# REQUEST FOR PROPOSAL **DEMANDE DE PROPOSITION**

Title/Titre	Solicitation No – Nº de l'invitation					
PUMP ROTARY /	W8482-178745					
POMPE,ROTATIVE						
Date of Solicitation – Date de l'invitation						
29-11-2016						
Address Enquiries to – Adresser toutes questions à						
•	•					
Roxanne.cairney@forces.gc.ca						
Telephone No. – Nº de téléphone	FAX No – Nº de fax					
819-939-3070	N/A					
Destination						
Specified Herein / Précisé dans les présentes

La présente modification 001 de l'invitation à soumissionner vise à :

Fig 13 Arrangement of Pump and Motor

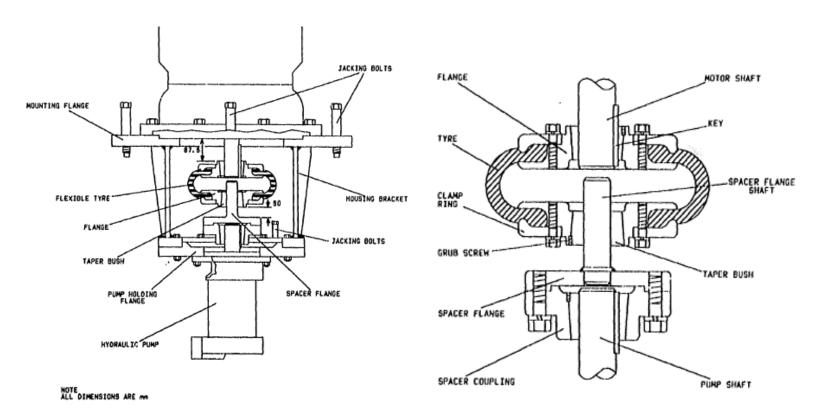
- 1) Tendre la date de fermeture des soumissions au 20 janvier 2017.
- Donner des réponses (R) aux questions (Q) posée par des soumissionnaires et à modifier l'invitation comme suit :
  - Q1: Pouvons-nous savoir si cette pompe est encastrées avec des lignes rigides ou des lignes flexibles, y a-t-il un dessin de l'installation disponible.
  - A1: La pompe est accrochée au système via une connexion souple

OEM d'origine : Lucas Fluid Power Ltd.

Sortie 60 litres par minute à 207 bar et 1760 tr / min

3 tranches (pour réduire le bruit)

S'attache à un moteur classé Mawdsley Ltd 26KW

Image montrant le point de raccordement de la pompe et du moteur:
